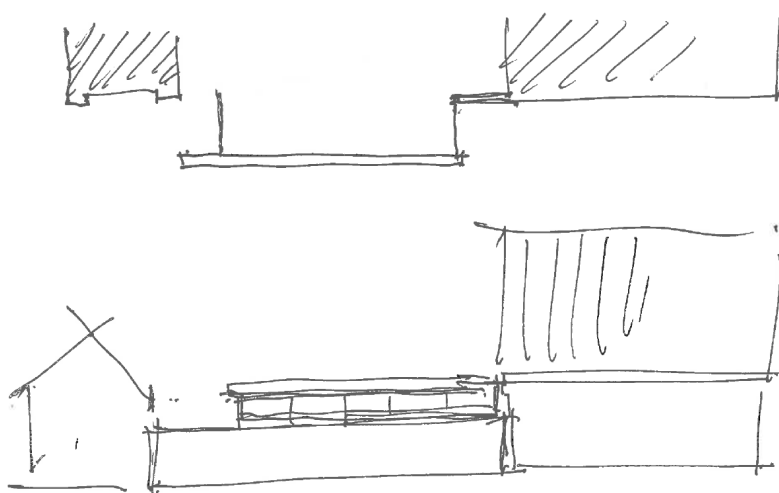
**Conclusie 21 okt '20** **Welstand- en Monumentencommissie**  
Negatief. Plan voldoet niet aan redelijke eisen van welstand en voldoet niet aan de eisen van de monumentencommissie. De voorgestelde plaatsing voldoet niet aan de voor zonnepanelen geldende criteria uit de binnenstad o.a.:

- maximaal 30% van dakbreedte in bovenste dakhelft mag bestaan uit zonnepanelen.
- minimaal 5 pannen vrijhouden vanaf nok

SUGGESTIE

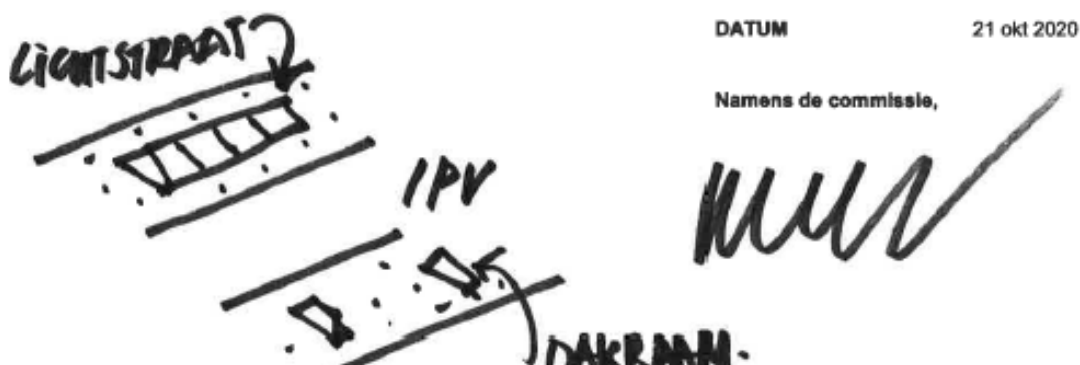
- Conclusie 21 okt '20** Negatief. Strijdig met redelijke eisen van welstand. Vrijstaande berging voldoet na wijziging van de situatie nu wel aan redelijke eisen van welstand. De aanbouw voldoet niet aan redelijke eisen van welstand. Zie suggestie van de welstandscommissie tav de aanbouw:

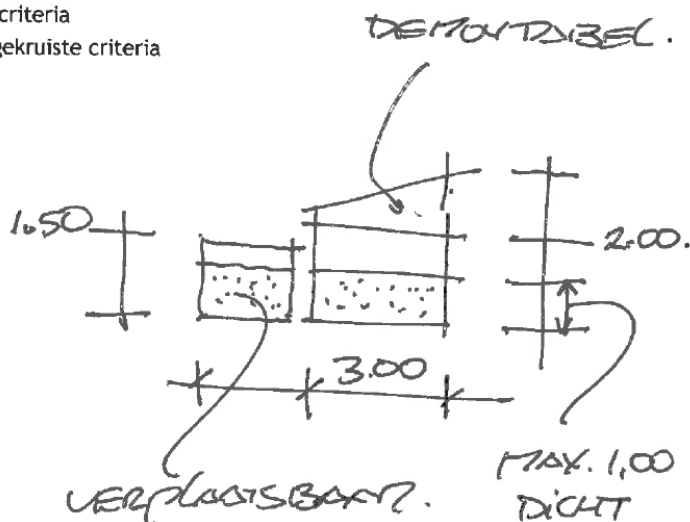
De aanvrager is bij de vergadering aanwezig en heeft een ander voorstel dan de 2 genoemde opties van de geïntegreerde commissie van de vergadering van 17 juni 2020. Met het voorstel wordt ingestemd. De erfafscheiding voldoet aan de eisen van de geïntegreerde commissie mits uitgevoerd in een hekwerk (zwart) begroeid met klimop (hedera).
